火山部会委員による川内原子力発電所視察後の
ご質問への回答について

2022年10月21日
九州電力株式会社

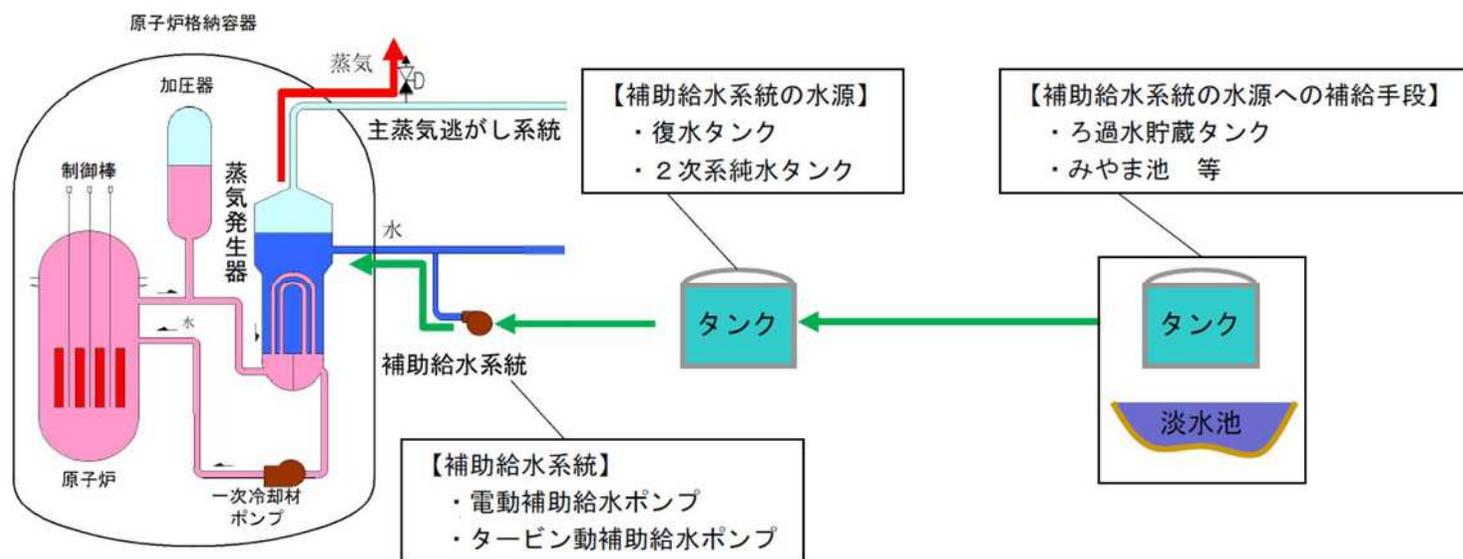
Q1-1. 津波は水だけでなく、大量の泥や瓦礫を含んで押し寄せたり引いたりするが、取水口周辺が泥や瓦礫により埋まったとしても、冷却水を取水できるのか？

取水した海水中のゴミや漂流物が海水ポンプに吸い込まれないよう、海水ポンプ前に流入防止設備（トラッシュレイキ付バースクリーン、ロータリースクリーン）を設置している。なお、流入防止装置は80%程度の閉塞までは許容できるが、押し波によりスクリーンに捕捉されたものも引き波により外れてしまうため、80%程度まで閉塞することは考えにくい。

仮に、流入防止設備又は取水口が泥や瓦礫により完全に閉塞した場合は、海水系統の圧力低下や流量低下等の関連パラメータの警報が発信することにより閉塞を察知し、プラントを手動停止することとしている。

数値シミュレーション結果(高橋ほか(1999)の手法(浮遊砂上限濃度:5%))

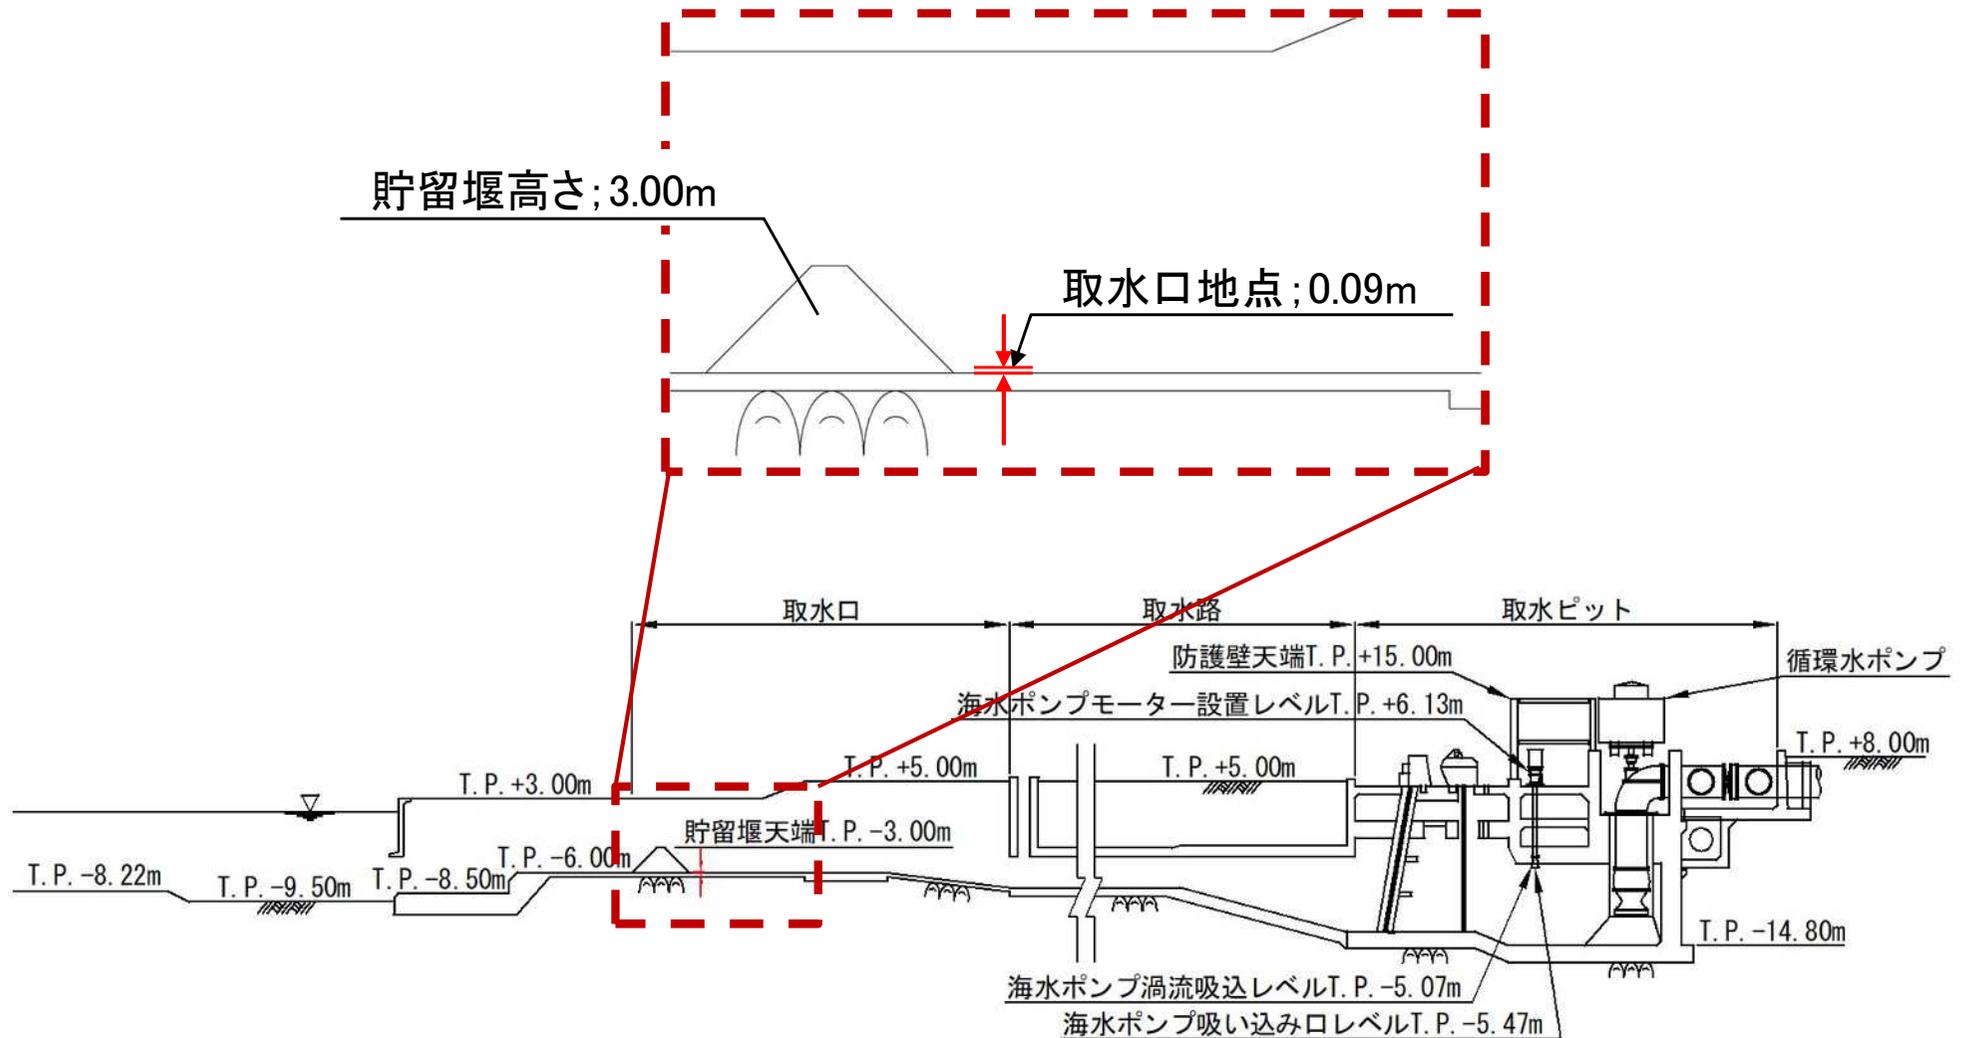
Q1-2. 土砂移動計算における高橋ほか（1999）の詳細は？

当社既往評価では、基準津波に伴う土砂移動・堆積によって取水口及び取水路が閉塞し、非常用海水冷却系が喪失しないことを確認するため、高橋ほか(1999)の手法を用いて砂移動評価を実施。

なお、シミュレーションに必要なパラメータである流速、初期砂層厚分布、平均粒径は、当社基準津波のシミュレーション及び敷地前面海域の地質調査結果を基に設定している。

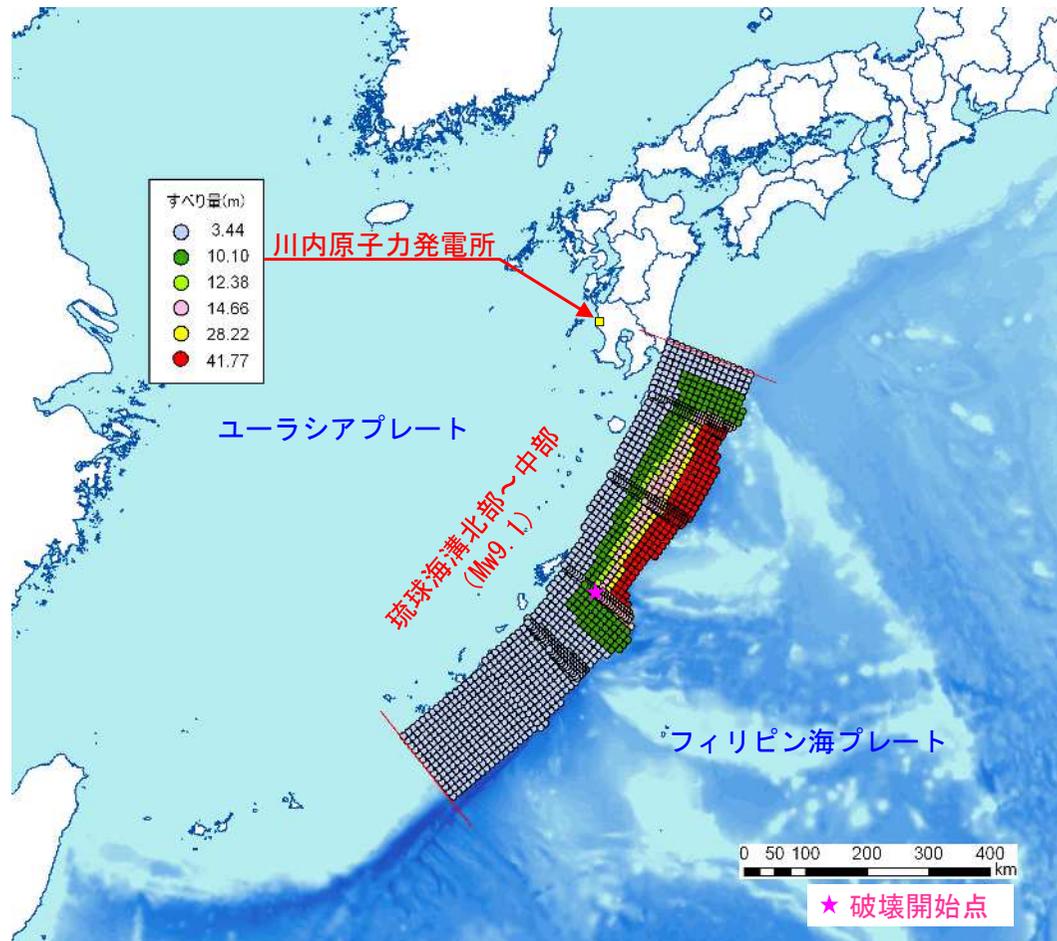
Q2-1. 基準津波はどのように算定したのか？

A2-1. 施設に最も影響を与える津波(基準津波)として、水位上昇側・下降側ともに、琉球海溝北部～中部のプレート間地震(Mw9.1)を津波波源とする津波を設定している。

- ・最高水位(朔望平均満潮位時、取水口位置) : T.P.+5m程度
- ・最低水位(朔望平均干潮位時、取水口位置) : T.P.-5.5m程度

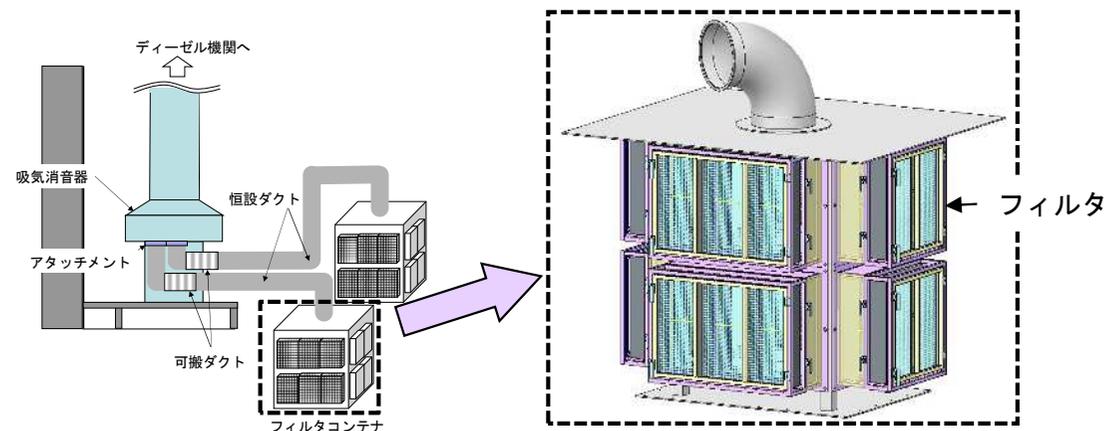
Q3-2. フィルタコンテナを常設すればよいのではないか？

A3-2. フィルタコンテナは「实用発電用原子炉の設置、運転等に関する規則」の要求事項に基づき、火山対策として配備している。

一方、非常用ディーゼル発電機は、火山含めた様々な事象による外部電源喪失時に発電所内の必要な電力を供給する役割がある。

フィルタコンテナを常設した場合、通常運転時に実施している非常用ディーゼル発電機の起動試験や負荷試験にてフィルタが劣化し、外部電源喪失時に機能を発揮できない可能性があるため、通常時は切り離れた運用としている。
